地下水低下設備に係る設置変更許可申請書の記載内容との比較表（概要版）

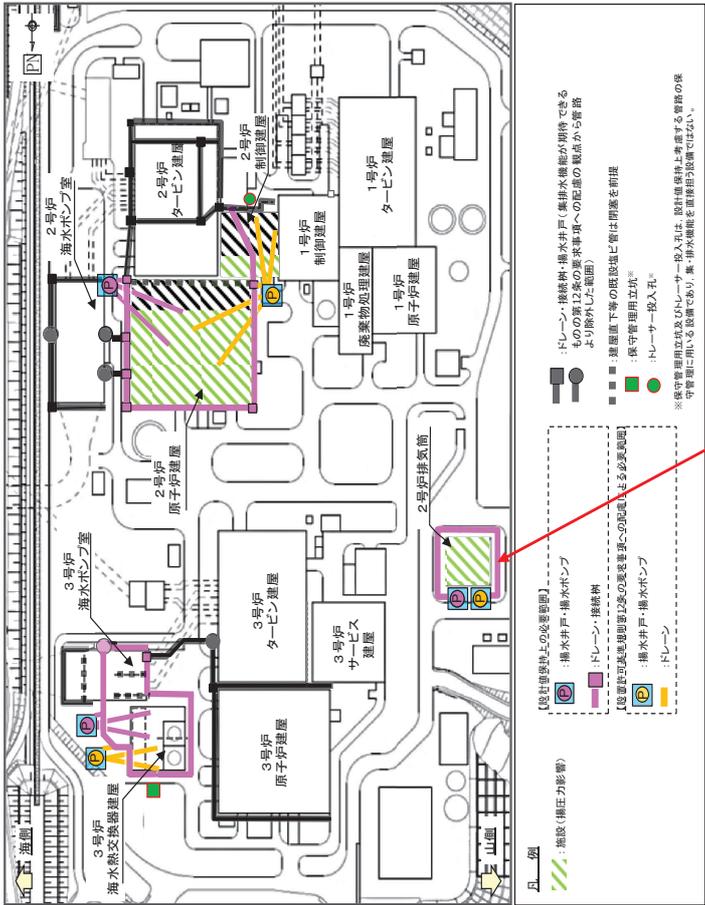
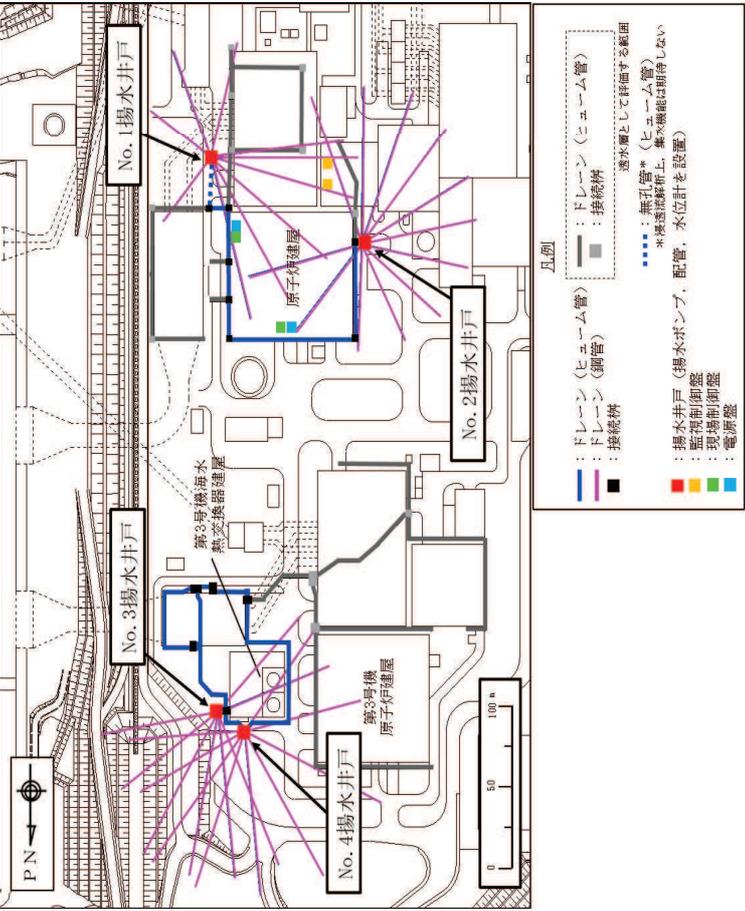
① 耐震評価において地下水位の影響を受ける可能性のある施設等について**早期に影響が現れる揚圧力影響の低減に着目し**、地下水位設計値保持のため直接的に地下水位低下設備の設置を必要とした建物・構造物（原子炉建屋、制御建屋、第3号機海水熱交換器建屋、排気筒）に対し、原子炉建屋・制御建屋エリア、第3号機海水熱交換器建屋エリア及び**排気筒エリアの3エリア**に分け、地下水位低下設備を設置し、地下水位を一定の範囲に保持する。

② 揚水井戸は対象エリアに、各2井戸（計6井戸）を設置する。

③ 揚水ポンプ（配管含む）は、各井戸に1個（計6個）設置する。
仕様：浸透流解析結果等を踏まえ設計する。

① 耐震評価において地下水位の影響を受ける可能性のある施設等について**水位評価モデルを用いた浸透流解析により**、地下水位低下設備が機能しない状態が長時間継続した場合を仮定し、**定常的な地下水位分布（防潮堤の沈下対策を考慮）を評価した。この結果、地下水位の上昇により**、地下水位設計値保持のため直接的に地下水位低下設備の設置を必要とした建物・構造物（原子炉建屋、制御建屋、第3号機海水熱交換器建屋）に対し、原子炉建屋・制御建屋エリア及び第3号機海水熱交換器建屋エリアの**2エリア**に分け、地下水位低下設備を設置し、地下水位を一定の範囲に保持する設計とした。

② 揚水井戸は対象エリアに、各2井戸（計4井戸）を設置する設計とした。

③ 揚水ポンプ（配管含む）は、各井戸に2個（計8個）設置する設計とした。
仕様：ポンプ容量9,000m³/d

■ 詳細設計段階における検討を踏まえ、排気筒周辺にはドレーンを設置せず、安全性を確保する方針とした。

■ 揚水井戸は揚水井戸単位で多重性を確保した設計に加え、揚水井戸内でポンプを多重化し、ポンプの単一故障を考慮しても、各揚水井戸の排水機能を維持する設計とした。
ポンプ容量は浸透流解析による地下水の最大流入量 8,078m³/d に対応する。

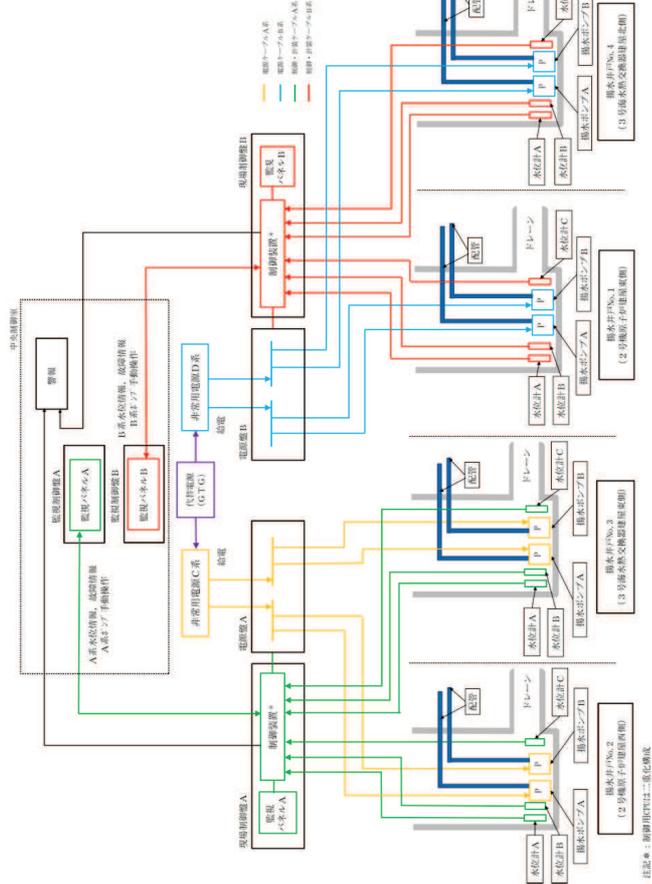
- ④ 水位計は、各井戸1個（計6個）設置する。
- ⑤ 電源機能は、外部電源の喪失を想定し、非常用電源はA系、B系に異なる非常用の母線から給電する。これに加えて、停止時における全交流動力電源喪失への配慮として常設代替交流電源からの電源供給が可能な設計とする。

- ④ 水位計は、各井戸3個（計12個）揚水ポンプは各揚水井戸に3個設置される水位計の水位信号の2 out of 3論理で起動及び停止の制御を行う。
- ⑤ 電源機能は、外部電源の喪失を想定し、非常用電源はA系、B系に異なる非常用の母線から給電する。これに加えて、停止時における全交流動力電源喪失への配慮として常設代替交流電源からの電源供給が可能な設計とする。

■水位計は揚水井戸単位で多重性を確保した設計に加え、揚水井戸内で水位計を多重化し、水位計の単一故障を考慮しても各揚水井戸の監視・制御機能を維持する設計とした。
